**Anfrage  
zur Sitzung der Bezirksvertretung 9 am 27.06.2025**

Anfrage zum Beschluss barrierefreie Niederflur-Haltestellen BV9/153/2024 und zur Antwort auf die Anfrage BV9/019/2025  
- Anfrage von Herrn Kürten; Bündnis 90/ Die Grünen

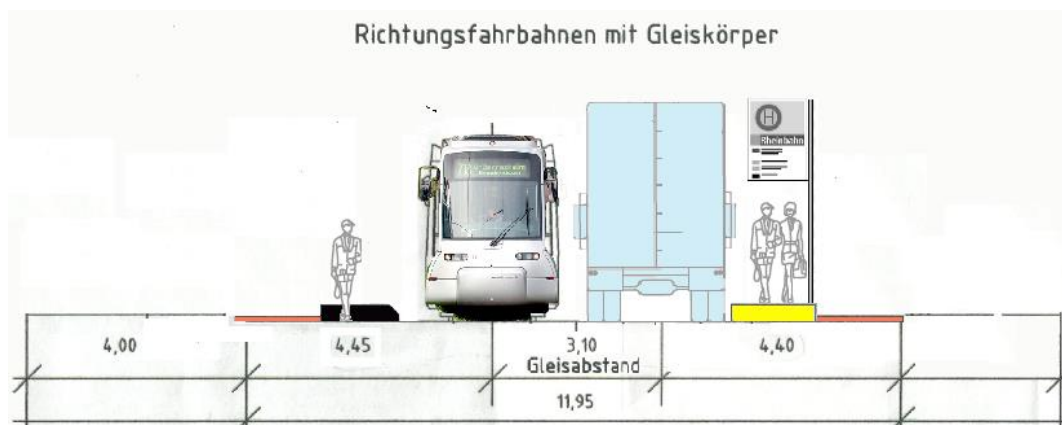
In der Antwort auf meine Anfrage wird zum Begegnen von Lkw und Straßenbahn eine Fahrbahnbreite von 3,18 m nach RAS 06 als erforderlich genannt. Zum besseren Verständnis habe ich die reale Situation auf der Benrather Schlossallee mit folgendem Bild im Detail noch einmal dargestellt.

Auf der Strecke von Holthausen nach Benrath sind nur Niederflurfahrzeuge mit einer Breite von 2,40 m im Einsatz. Diese fahren in der Regel nur mit dem rechten Außenspiegel, der linke ist eingeklappt, so dass dieser nicht in die Fahrbahn hineinragt. Der Gleisabstand beträgt 3,10 m, von der Gleismitte bis zur Straßenmitte sind es 1,55 m, minus 1,20 m für die halbe Bahn sind 0,35 m. Dazu kommen 1,55 m und wieder die 1,20 m für die halbe Bahn und ein Restspalt von 0,08 m bis zum barrierefreien Haltestellenelement (gelb), womit in Summe genau die geforderten 3,18 m zur Verfügung stehen.

Dass der Begegnungsverkehr hier gut möglich ist, wird schon aus dem Bild allein deutlich, ein Ausweichen auf die Gegenfahrbahn ist für LKW nicht erforderlich. Bei den Fahrbahnbreiten der RAS 06 handelt es sich im Übrigen um Empfehlungen, die bei Hauptverkehrsstraßen bis auf 5,50 m heruntergehen.

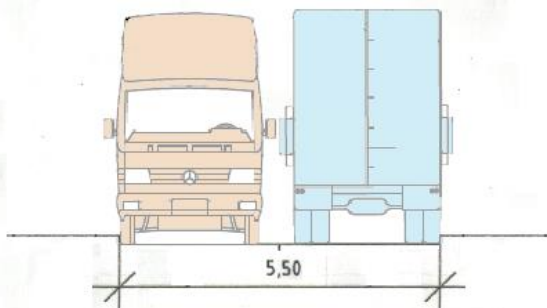
Das sieht im Vergleich deutlich knapper aus als im oberen Bild:
